Mission régionale d'autorité environnementale
ÎLE-DE-FRANCE

Avis délibéré
sur le projet de renouvellement urbain du secteur
Beauregard-Lamartine-Chateaubriand-Lorient à Melun
(77)

N° APJIF-2024-060
du 28/08/2024

Figure 5: Modélisation acoustique de l'état initial et futur fondée sur le classement sonore actuel de la rocade et non pas sur les mesures réalisées sur site. La démolition de la Tour Lorient (à droite des plans) n'est pas prise en compte (source : annexe acoustique, p. 23 et 25)

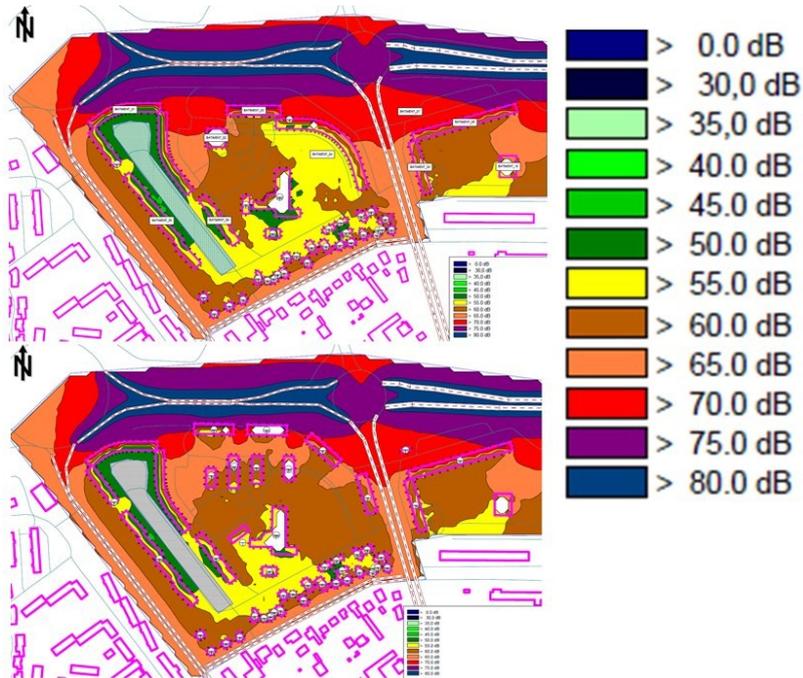
L'étude d'impact présente une modélisation acoustique (p. 68 et annexe acoustique, p. 23, reproduit ci-contre figure 5, haut) de l'état initial, fondée non pas sur les mesures réalisées sur site, mais sur le classement sonore actuel et sur le reclassement théorique et hypothétique de la rocade.

Or, l'Arc Chateaubriand et la Tour Lamartine constituent actuellement un écran acoustique qui permet de réduire le niveau sonore au niveau de l'école Rose Valland et du parc attenant. L'étude acoustique annexée à l'étude d'impact évalue l'incidence de la disparition de cet écran acoustique, à l'appui d'une modélisation (état initial, et état projet) qui prend pour hypothèse un trafic routier correspondant au classement sonore actuel de la rocade – notons que les niveaux mesurés sur site sont très inférieurs à ceux de cette hypo-

thèse¹³. Toutefois, la modélisation ne prend en compte, à l'est du site, la démolition de la Tour Lorient, également source d'incidences acoustiques (Figure 5). Selon l'étude acoustique, l'« augmentation du niveau sonore entre la situation future et la situation initiale » culminera à 5 dB au niveau des bâtiments du groupe scolaire. Différentes mesures de réduction de cet impact sont préconisées par le bureau d'études (renforcement de l'isolation acoustique des bâtiments, aménagement de merlons le long du boulevard urbain, réduction de la vitesse de circulation, etc.), qui formule également des prescriptions d'isolation acoustique des futurs lots privés. Cependant, aucune de ces mesures n'est reprise dans l'étude d'impact.

L'Autorité environnementale note que la méthodologie employée pour déterminer la modélisation présentée est basée sur des mesures in situ sur 24 heures seulement et pour plusieurs points de mesure le dimanche 29 janvier 2023. Ces éléments discréditent les résultats présentés.

(10) L'Autorité environnementale recommande De :

- effectuer une campagne de mesures rigoureuse de l'ambiance sonore et sur une durée significative ;
- reprendre la modélisation du bruit en présentant également des représentations des impacts par bâtiments et par étage ;
- prendre en compte dans la modélisation acoustique les effets de la démolition de la Tour Lorient,
- présenter dans l'étude d'impact des mesures visant à réduire l'impact sonore (notamment sur le groupe scolaire) de la disparition des écrans acoustiques formés par les bâtiments démolis (Lamartine, Chateaubriand, Lorient), et à isoler les futurs lots privés du bruit de la rocade.
